Příloha č. 5zzc
Vyhodnocení připomínek obcí a veřejnosti

- **Návrh Změny č. 2 Územního rozvojového plánu**
- **Vyhodnocení vlivů návrhu Změny č. 2 Územního rozvojového plánu na udržitelný rozvoj území**
- **návrhy jednotlivých územních opatření k akceleračním oblastem vymezeným v návrhu Změny č. 2 Územního rozvojového plánu**

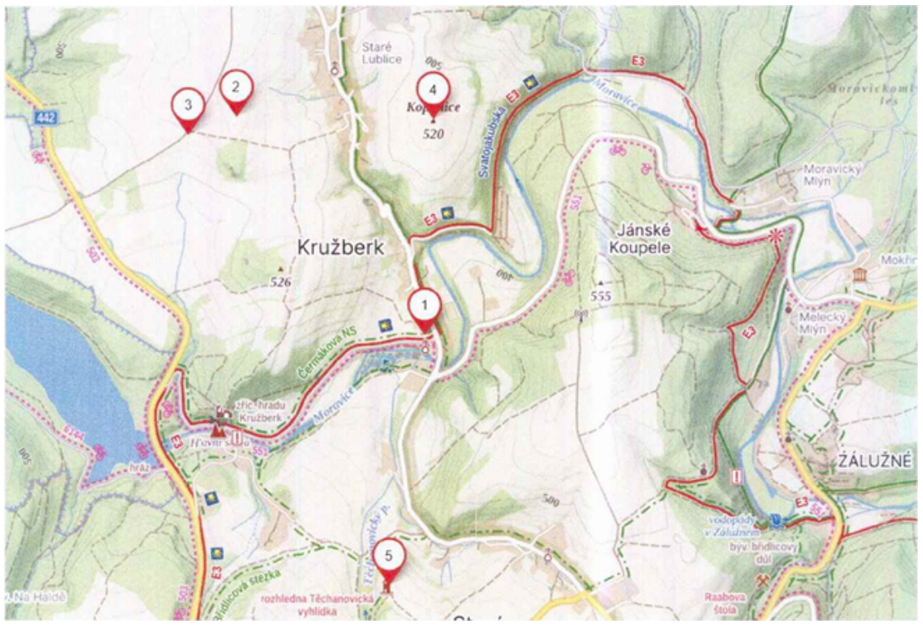
Poř. č.	Připomínkové místo	Číslo jednací	Článek	AO	Připomínka	Vyhodnocení
					Nevypracování vizuální analýzy navrhovaných VTE nelze odůvodnit neznalostí konkrétního umístění jednotlivých věží v této fázi schvalování návrhu. Vizualizace musí obsahovat umístění celkového počtu navrhovaných VTE, tak aby bylo zřejmé, jaký dopad na krajinný ráz návrt má. Přesné rozmístění staveb je, v kontextu pořizováni návrhu, pro studii vizualizace irelevantní. již z výše uvedené mapky s možným umístěním VTE západně a východně od obce Kružberk je zjevné, že se jedná o celkové přetížení přírodní venkovské krajiny průmyslovými objekty. Z důvodu nepřezkoumatelnosti stávajícího Vyhodnoceni vlivů návrhu Změny č. 2 URP na udržitelný rozvoj a na krajinný ráz navrhuji, aby pořizovatel (MMR) doplnil podklady o moderní vizualizační standardy, které umožní plynulé otáčení pohledu v rozsahu 360 stupňů a zobrazení rotujících strojů v reálném čase z libovolně zvolených (uživatelsky definovaných) bodů zájmu v k.ú. Křužberk, (zejména z obytných zón, turistických tras a pastevních areálů). 3 **Konkrétně navrhuji:** · Pro plné posouzení ovlivnění krajiny samotné obce Kružberk a jejího okolí požadujeme provedení ‚Interaktivní 360° sférické fotomontáže (v softwaru Windplanner či windPRO) které zohledni rovněž zásahy rotorů (tzv. Stínáni horizontu rotujícím listem) do kruhového horizontu z vybraných, níže uvedených referenčních míst: Vlastní body https://mapy.com/cs/turisticka?vlastni-body&1=0&da=6al3179a79b9b4ea9e54292b&x=17.6907141&y=49.8299342&z=14

**Obrázek 2: Vymezení ochranných pásem vodních zdrojů, zdroj: https://voda.gov.cz/?page=ochranna-pasma-mapa**

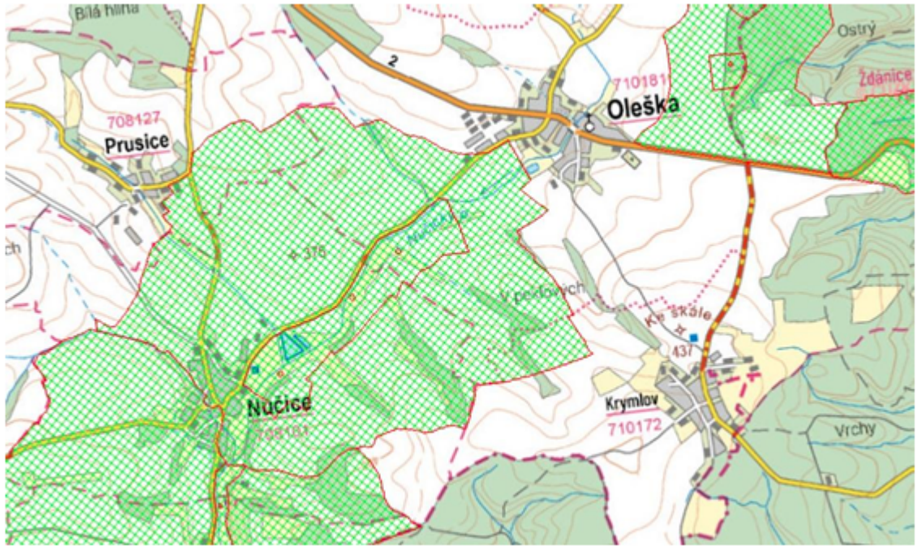
Již při zběžném pohledu do map Ochranných pásem vodních zdrojů (Obrázek 2) je přitom patrné, že je navržená AO (Obrázek 3) tvořena ochranným pásmem vodních zdrojů z naprosté většiny.</td><td>Akceptováno.
Akcelerační oblast AOV97 – Oleška byla vypuštěna.</td></tr>
</table>

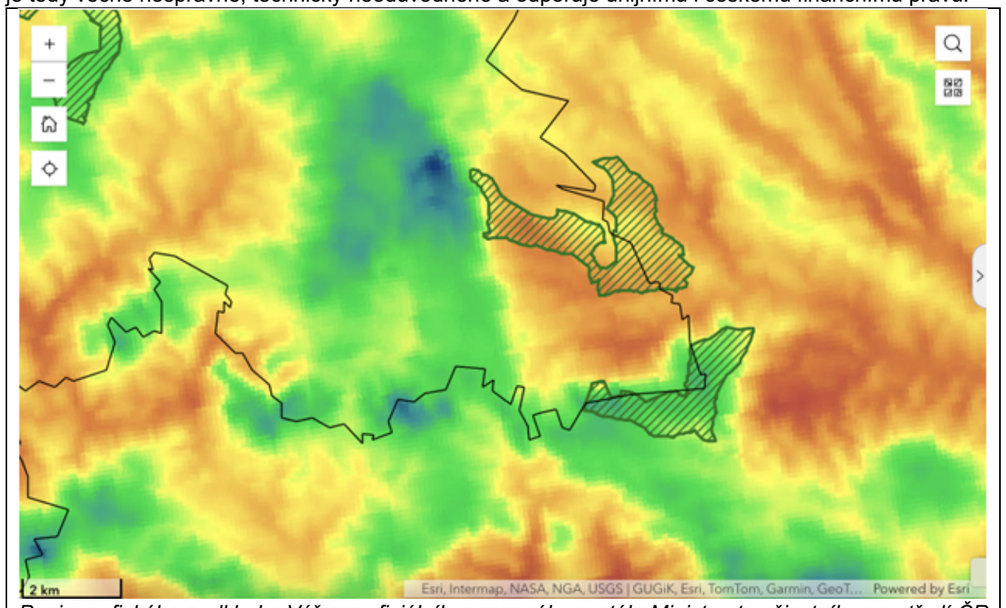
Poř. č.	Připomínkové místo	Číslo jednací	Článek	AO	Připomínka	Vyhodnocení
					○ **Porušení § 2 zákona č. 320/2001 Sb., o finanční kontrole ve veřejné správě:** Navrhovatel jako orgán veřejné správy ČR je při nakládání s finančními prostředky (včetně nákladů na územně plánovací dokumentaci) striktně vázán povinností dodržovat principy 3E (hospodárnost, účelnost, efektivnost). Administrativní prosazování neefektivní zóny bez adekvátního větrného potenciálu představuje hrubé porušení tohoto zákona. Rozhodnutí vymezit zónu pro větrnou energetiku v místě, kde k tomu chybí základní přírodní předpoklad, je tedy věcně nesprávné, technicky neodůvodněné a odporuje unijnímu i českému finančnímu právu.
